Stellungnahme des ADFC

Gemeinsame Anmerkungen des ADFC Düsseldorf und des ADFC Rhein-Kreis Neuss zum Radschnellweg Neuss-Düsseldorf-Langenfeld

4.3.2 Überführung Münchener Straße nördlich Hospitalstr. (Lageplan 3)

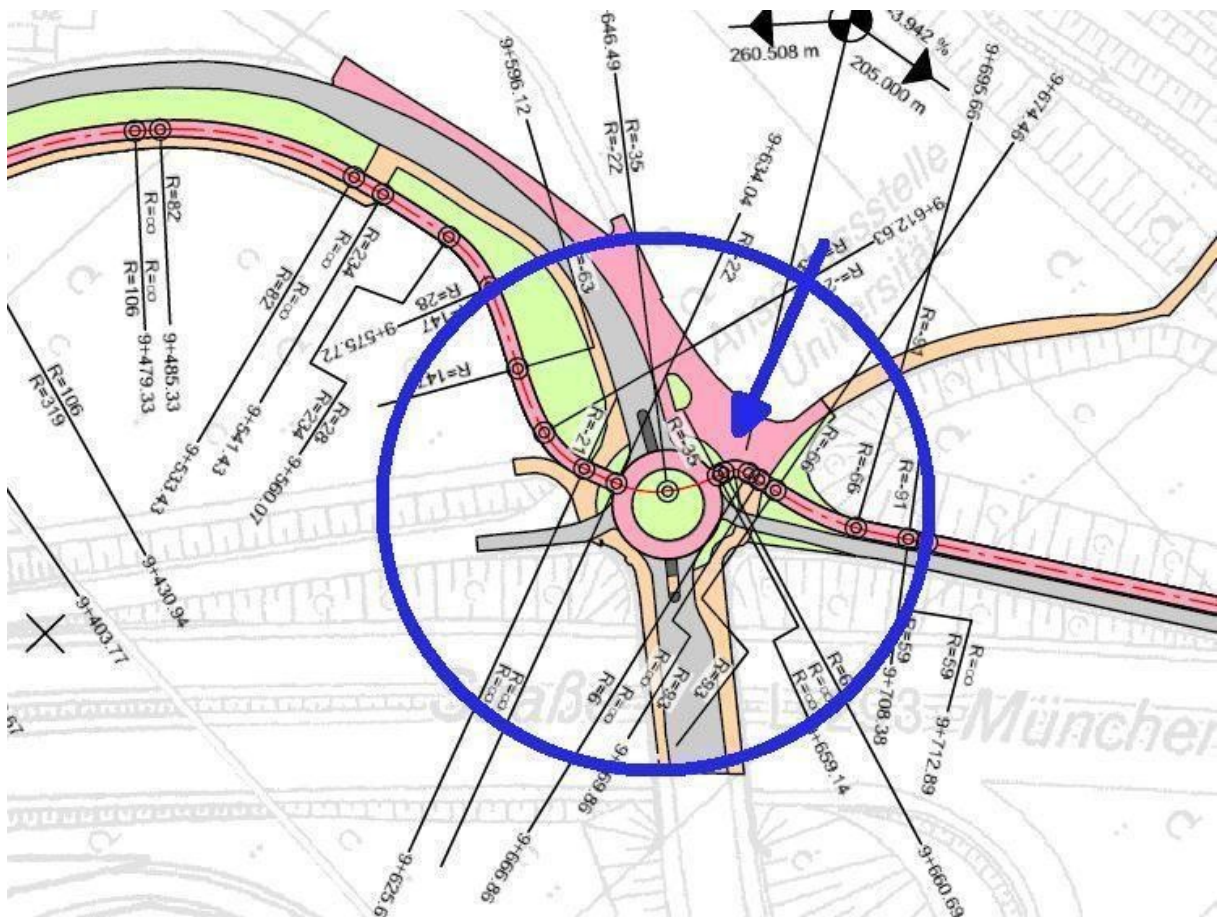
Desgleichen an der in der Detailplanung vorgesehenen Führung des RSW über die Brücke der Münchener Str. (Verbindung Karl-Hohmann-Straße - Hospitalstraße). Diese Brücke ist heute um die 2 m breit, das würde nicht einmal für den Gehweg genügen.

er an dieser Stelle nicht die Münchener Straße quert.

Daher lehnt der ADFC die Führung *über* den Kreisverkehr ab. Stattdessen schlagen wir vor, den RSW nicht ansteigen zu lassen und mit einer kurzen Unterführung unter der Universitätsstraße planfrei zu führen.

4.4.2 Überführung Bonner Straße (Lageplan 4)

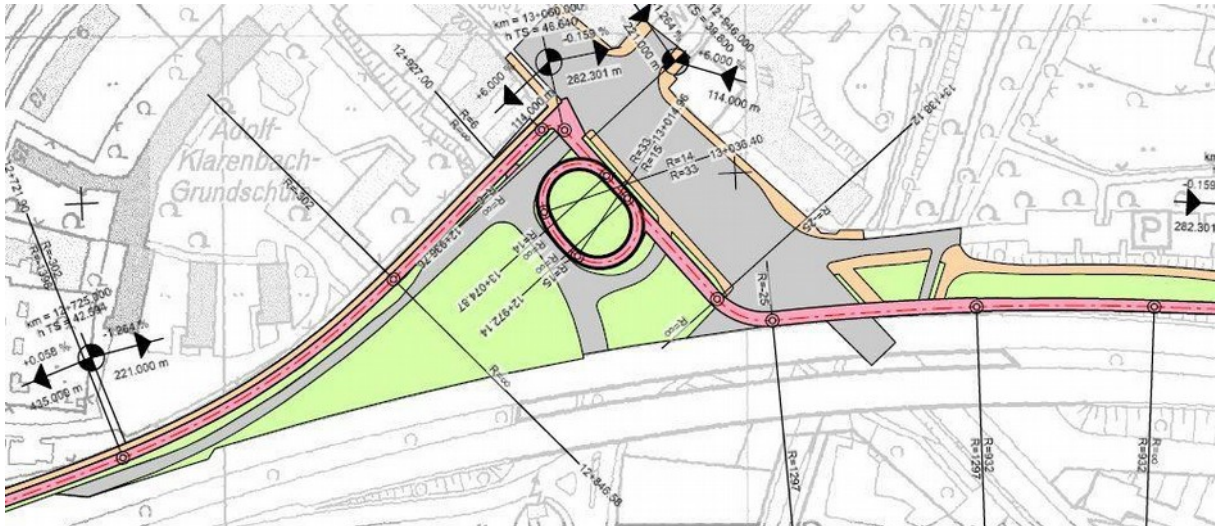
Die Detailplanung sieht eine neue Brücke über die Bonner Str. und anschließend eine 360°-Schleife vor, um das Niveau der Bonner Str. zu erreichen. Dann folgt ein beampelter Überweg über die Auffahrt zur Münchener Str. und direkt anschließend ein 90°-Winkel mit Radius Null (!):

Der einzige Sinn dieser Führung kann sein, den Radweg auf der Bonner Straße anzubinden. Dem gegenüber steht die extreme Verlangsamung wegen der Führung durch die enge Wendel, den Ampelüberweg und den 90°-Haken. Zudem kann die Höhenenergie in der Abfahrt nicht ausgenutzt werden, da man unten auf Null ausgebremst wird. **Der ADFC lehnt diese Planung ab!** Unser Alternativvorschlag ist ein „Überflieger“:
